Robert Attinger (BAV), Patrick Fischer (BAFU), Juli 2018

Richtlinie Entwässerung von Eisenbahnanlagen

Korrekturen 2018

2.6 Präzisierung Anforderung Untergrund (S. 14)

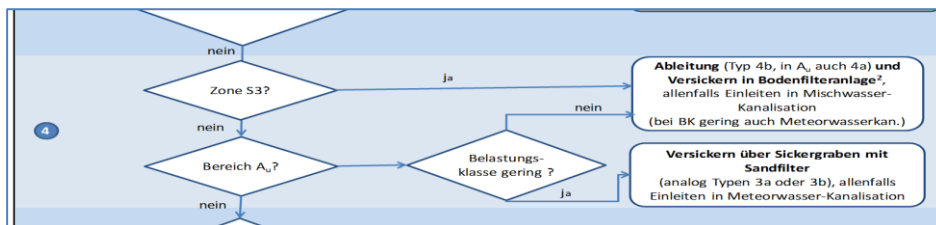
Die **Versickerung-Entwässerung** über die Böschungsschulter setzt eine ausreichende **Dammhöhe-Böschungshöhe** voraus. Die Versickerung im Bahngraben erfordert eine ausreichende **und dauerhafte** Versickerungsfähigkeit der Bodenschicht und des Untergrunds⁴. **Die massgebenden k-Werte für die verschiedenen Entwässerungstypen sind in Anhang 3 zu finden.**

Die in der Fussnote festgelegte Anforderung an die Durchlässigkeit ist nicht erforderlich.

$$k > 10^{-5} \text{ m/s}$$
